GOVERNO DO ESTADO
RIO GRANDE DO SUL

Identificação: UFCR-RSM-RV-120-2022	Data da Vistoria: 27/10/2022
	Data do Relatório SPGG/UFCR: 28/10/2022
Identificação do Contrato: CONTRATO SELT Nº 20/2021 – EDITAL CRI nº 0001/2020	
Objeto do Contrato: Concessão da infraestrutura de transporte do trecho da RSC-287, trecho Tabai – Santa Maria (km 28,03 ao km 232,54)	
Concessionária: Rota de Santa Maria - RSM	
Assunto: Vistoria Técnica Rotineira de Campo

ANEXO A – REGISTRO FOTOGRÁFICO COLETADO EM CAMPO (Não-Conformidades)

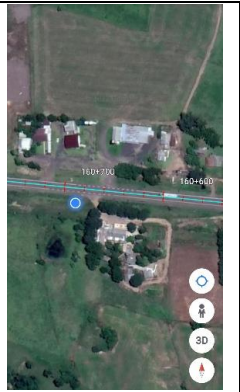
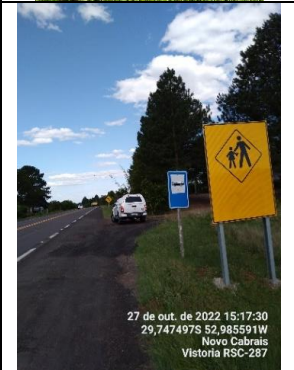
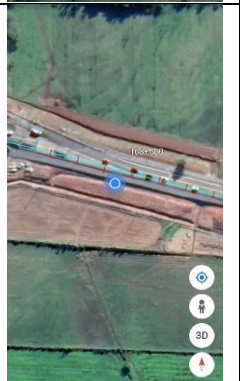
ID	Localização	Registro do Defeito	Tipo do Defeito	km (aproximado)	Sentido
1			Terminal Absorvedor de Energia danificado Item 3.1.2 do PER	029+130	Leste
2			Terminal Absorvedor de Energia danificado Item 3.1.2 do PER	136+020	Oeste
3			Vegetação rasteira com altura superior a 30 cm Item 3.1.6 do PER	140+000 ao 146+00	Leste/Oeste

- c) Vale registrar que no subitem 3.1.1 do PER é registrado que em caso de verificação de inconformidade, o prazo para atendimento destas é de 72 horas, após a notificação da Concessionária, com exceção de painelas, que é de 24 horas;
- d) Nos subitens 3.1.2 (Sinalização e Elementos de Proteção e Segurança) e 3.1.6 (Canteiro Central e Faixa de Domínio) do PER é registrado que em caso de verificação de não conformidade, o prazo para atendimento destas é de 72 horas, após a notificação da Concessionária;
- e) As não conformidades detectadas em vistorias sistemáticas pela SPGG/UFCR serão objeto de relatórios a serem encaminhados ao Poder Concedente e a AGERGS;
- f) Os registros fotográficos das não conformidades, seguem em anexo a este relatório, juntamente com o arquivo *kmz*.

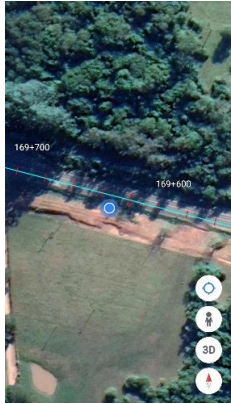
4			<p>Vegetação rasteira com altura superior a 30 cm Item 3.1.6 do PER</p>	<p>158+000 ao 160+690</p>	<p>Leste/ Oeste</p>
5			<p>A escola sinalizada não se encontra mais no local. A placa indicada no local é A-32a, a qual sinaliza o segmento de circulação de pedestres. Item 3.1.2 do PER</p>	<p>160+690</p>	<p>Leste</p>
6			<p>Ausência de lâmina em defesa metálica Item 3.1.2 do PER</p>	<p>168+490</p>	<p>Oeste</p>

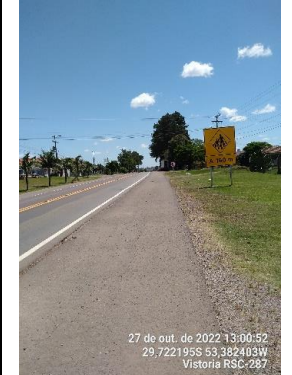
16		 <p>27 de out. de 2022 14:27:29 29,730395S 53,193017W Vitoria RSC-287</p>	Ausência de Placa R-7 Item 3.1.2 do PER	181+060	Leste
17		 <p>29,729735S 53,19610W 99° E Vitoria da RSC 287 27 de out. de 2022 14:23:41</p>	Painéis e Depressões Item 3.1.1 do PER	181+400	Leste
18		 <p>27 de out. de 2022 14:15:59 29,719590S 53,233737W Agudo Vitoria RSC-287</p>	Ausência de Placa R-7 Item 3.1.2 do PER	185+220	Leste
19		 <p>29,719388S 53,23425W 281° 3W Agudo Vitoria da RSC 287 27 de out. de 2022 14:16:30</p>	Depressão Item 3.1.1 do PER	185+280	Oeste
